nr postępowania: **BZP.2712.1.2025.AP**

INFORMACJA NR 9 DLA WYKONAWCÓW

Dotyczy: postępowania na realizację zadania pod nazwą: **Budowa budynku Centrum Współpracy Polsko – Ukrainiejskiej z częścią dydaktyczną i biblioteką Wydziału Nauk Historycznych i Pedagogicznych Uniwersytetu Wrocławskiego przy ul. Kuźniczej 29b we Wrocławiu**

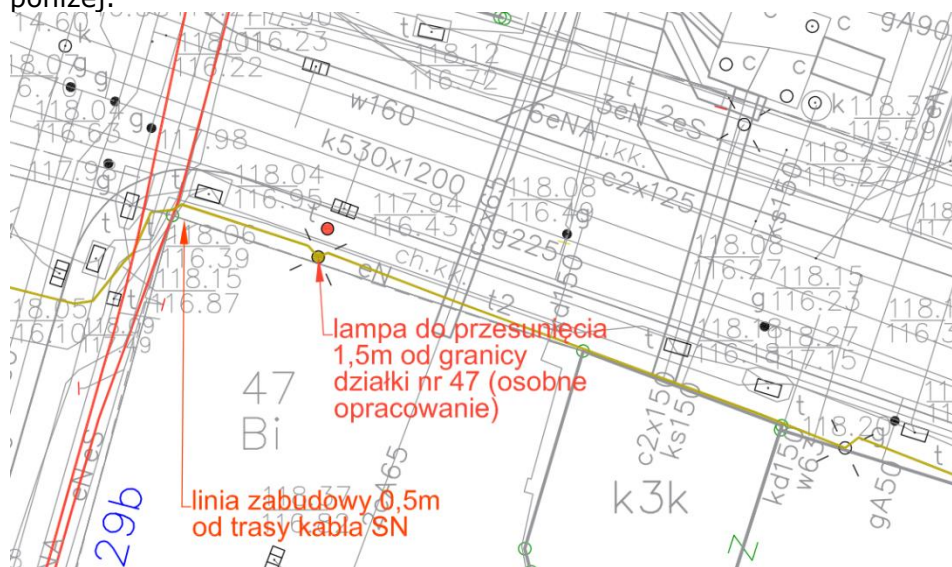
W dokumentacji znajduje się słup oświetlenia ulicznego do przesunięcia. Fragment projektu poniżej.

Proszę o udzielenie odpowiedzi na poniższego zagadnienia:

- Czy przesunięcie słupa należy w zakresie wykonawcy?
- Proszę o uzupełnienie dokumentacji do przesunięcia słupa.
- Kto jest gestorem słupa?
- Czy przed przystąpieniem do prac należy zgłosić je do gestora słupa?
- Czy po zakończeniu prac należy przeprowadzić odbiór z gestorem słupa i co ma się znaleźć w dokumentacji powykonawczej dla gestora słupa?

Zamawiający informuje, że oświetlenie uliczne jest własnością Zarządu Dróg i Utrzymania Miasta we Wrocławiu. Zamawiający ponadto informuje, że nie wymaga, przesuwania przedmiotowego słupa oświetleniowego. Jest on zlokalizowany poza obrysem projektowanego budynku. Jednakże należy pamiętać, że może wystąpić konieczność jego tymczasowego demontażu na czas wykonywania robót elewacyjnych lub wynikająca z planu organizacji placu budowy. Mając taką wiedzę Zamawiający uzyskał zgodę na demontaż i ponowny montaż tego słupa (dokument jest uwzględniony w udostępnionej dokumentacji projektowej). Szczegółowe warunki tymczasowego demontażu słupa Wykonawca ustali z właścicielem, korzystając ze stosownego pełnomocnictwa po zawarciu umowy.
